# **B 287 OU Nüdlingen - Voruntersuchung**

**Bürgerversammlung am 01.03.2018**

### Nordvarianten

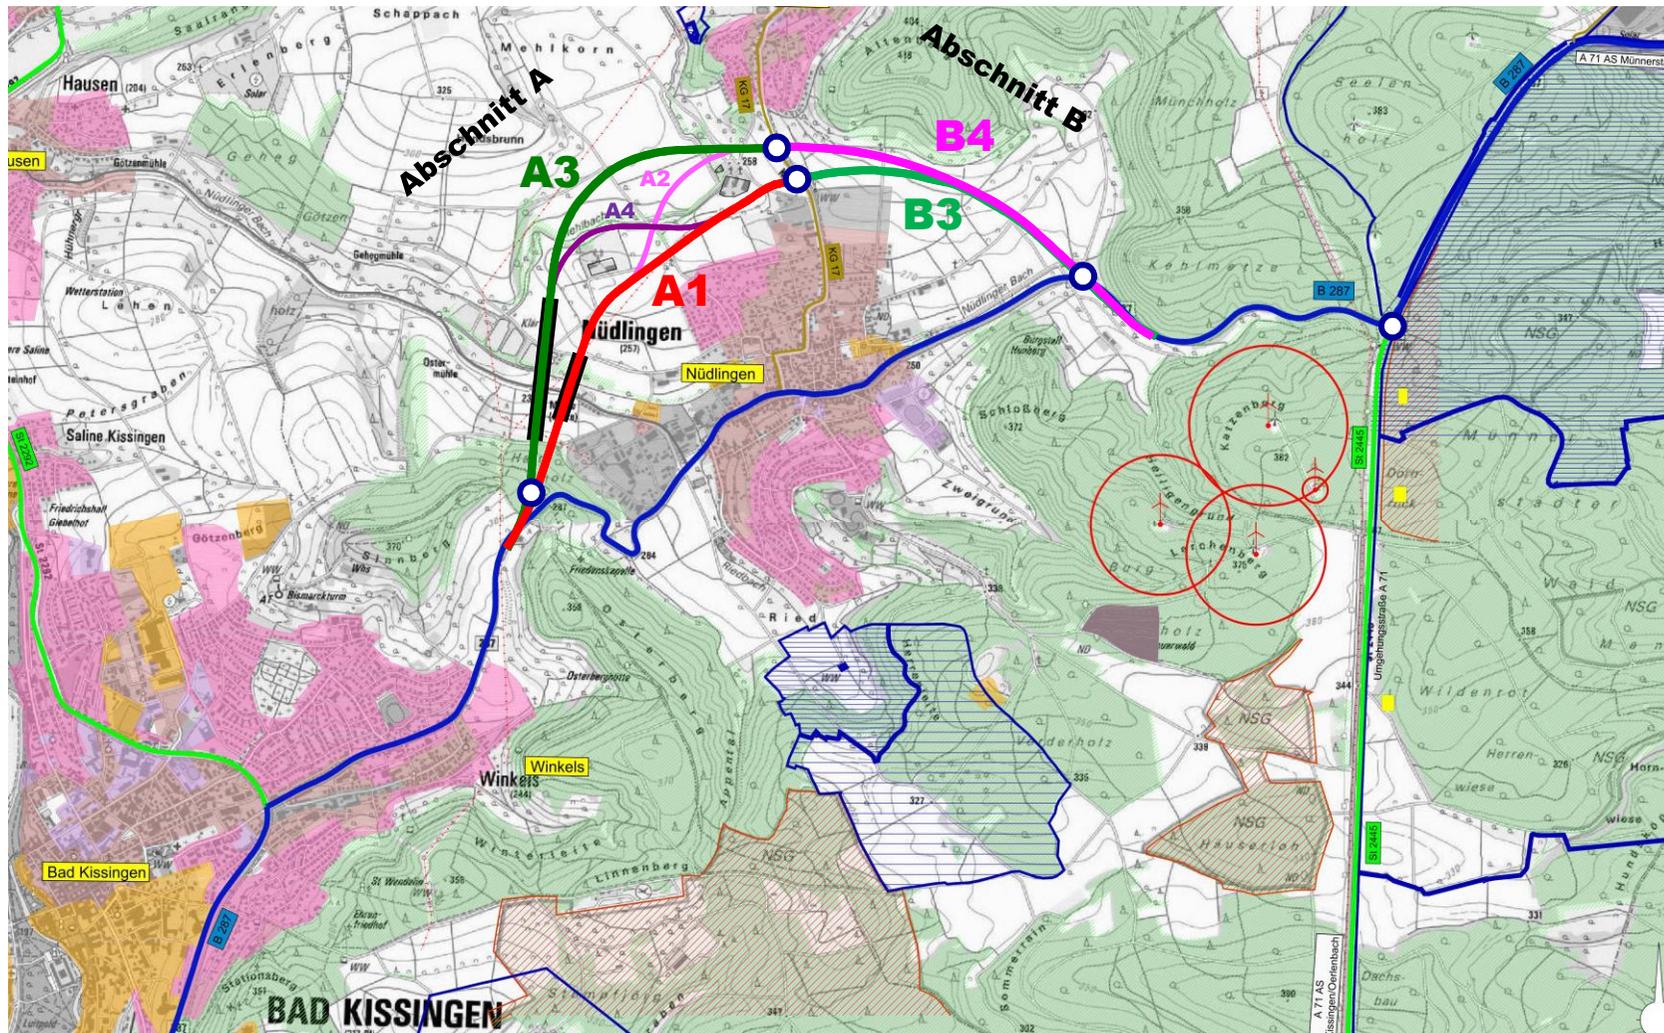
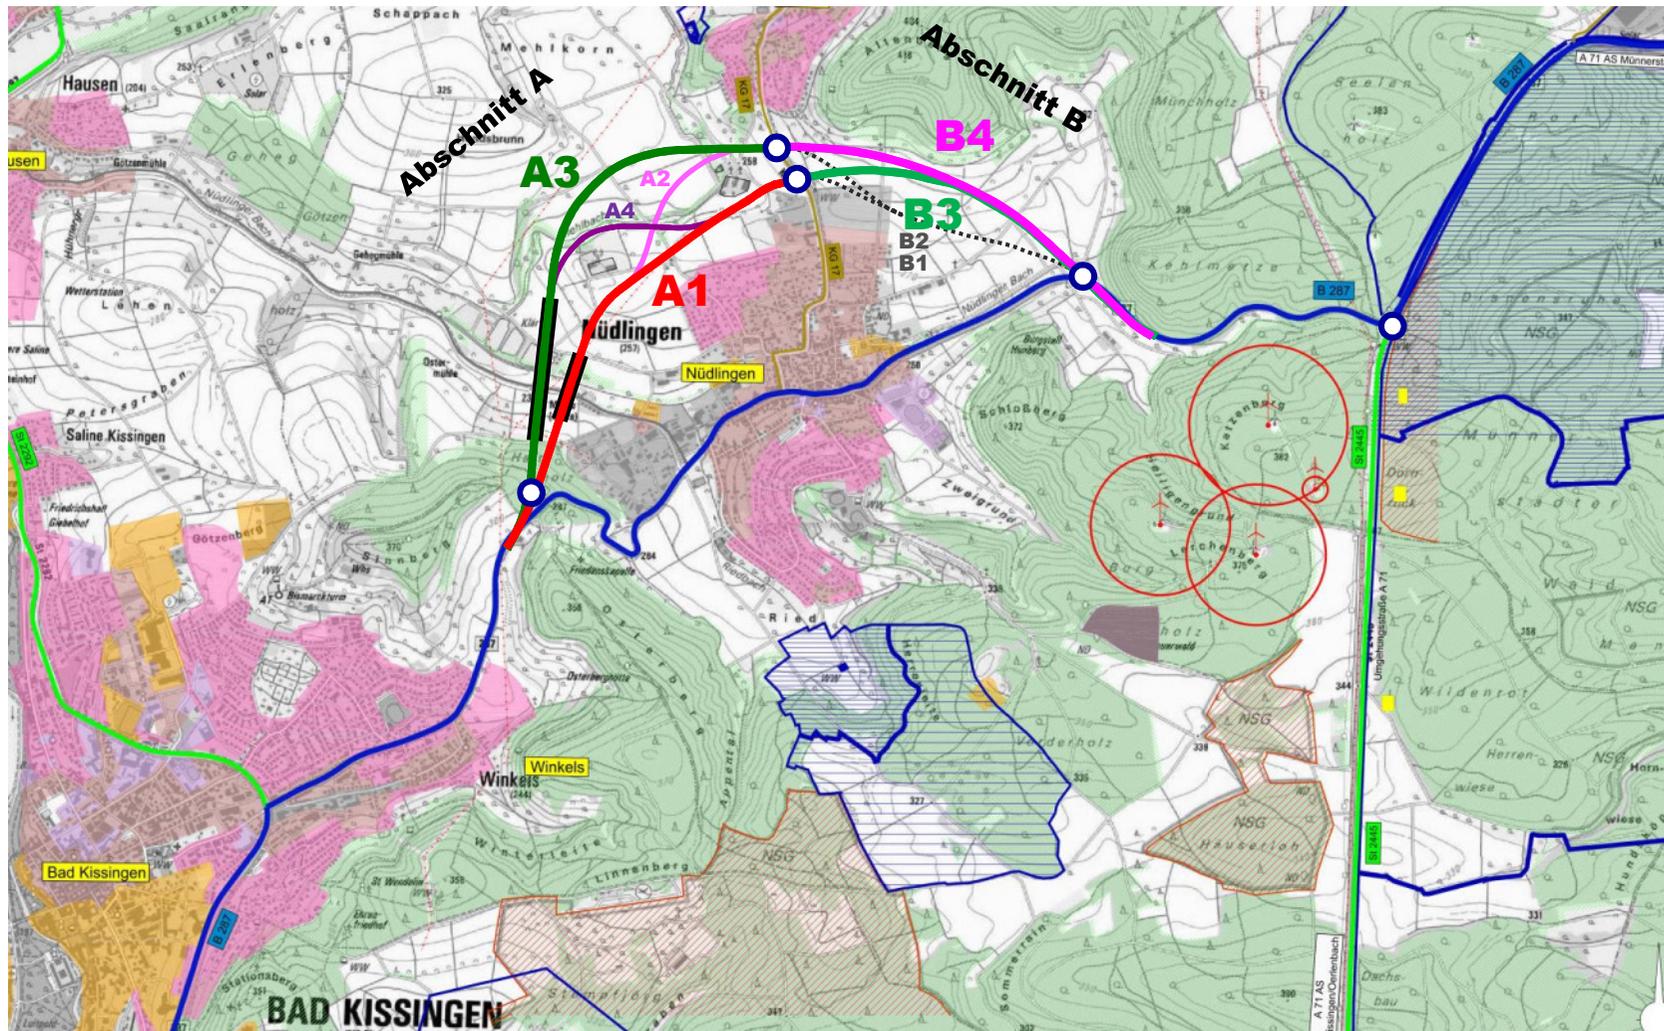
- Nordvarianten:
- werden kritisch gesehen
  - negative Auswirkungen auf Tiere, besonders entlang des Nüdlinger Baches, werden befürchtet
  - negative Auswirkungen auf Flora am Altenberg und Ackerwildkräuter, werden befürchtet
- Südvarianten:
- Eingriffe in das FFH- Gebiet nur möglich, wenn keine zumutbare Alternative vorhanden

- Gewässer stellen keine unüberwindbaren Hindernisse
- Südvarianten durch Trinkwassergebiet kritisch gesehen

- **Amt für Ernährung, Landwirtschaft und Forsten (AELF)**
  - Forst: - Waldverlust bei Südvarianten kritisch, weitere Informationen erforderlich
  - Landwirtschaft: - Nordvarianten sind kritisch zu sehen
- **Amt für ländliche Entwicklung (ALE)**
  - keine Ablehnung einer Variante, keine Vorzugsvariante
- **Bauernverband**
  - Nordvarianten werden kritisch gesehen
